Réponses du Transporteur à la demande de renseignements n° 1 de la Régie

**DEMANDE DE RENSEIGNEMENTS CONFIDENTIELLE N° 1 DE LA RÉGIE RELATIVE À LA DEMANDE DU
TRANSPORTEUR RELATIVE AU REMPLACEMENT DE LA SECTION À 315 kV DU POSTE GUY**

Figure R 8.1 révisée
Échéancier du Projet

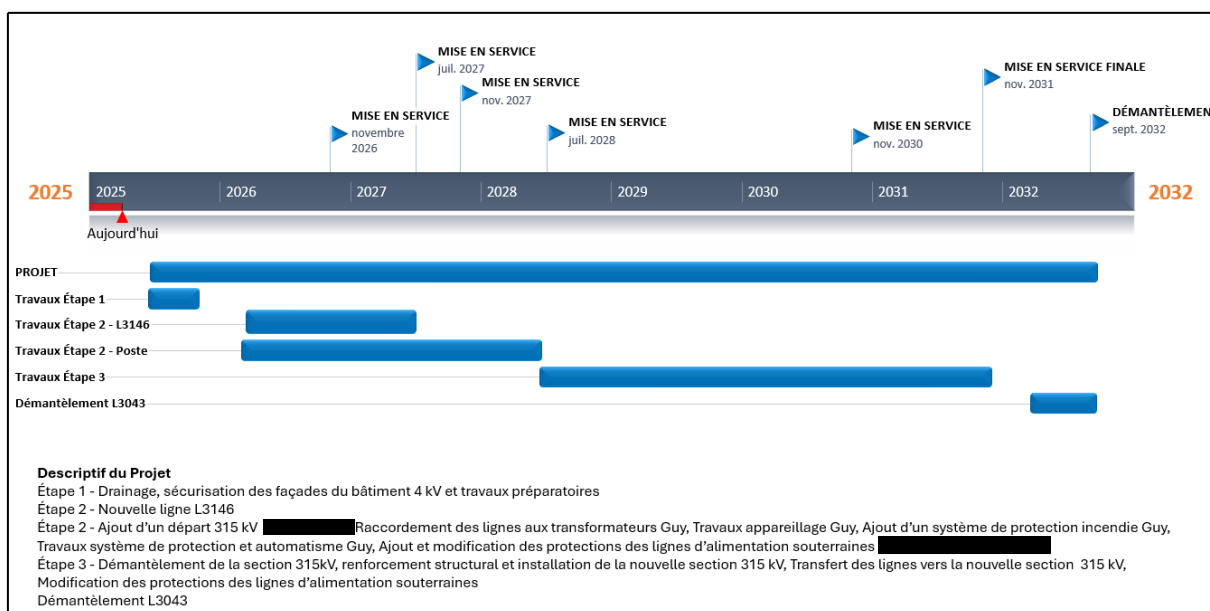
La Régie constate que ce calendrier fait abstraction des travaux relatifs au Projet énumérés à la référence (i) et s'inscrivant dans quatre étapes. Il ne présente que la date de début et de fin du Projet (dans son ensemble) ainsi que les dates de mise en service.

- 1 **Le Transporteur présente l'échéancier du Projet illustrant le séquençement des**
- 2 **travaux par étape et leurs dates de début et de fin.**
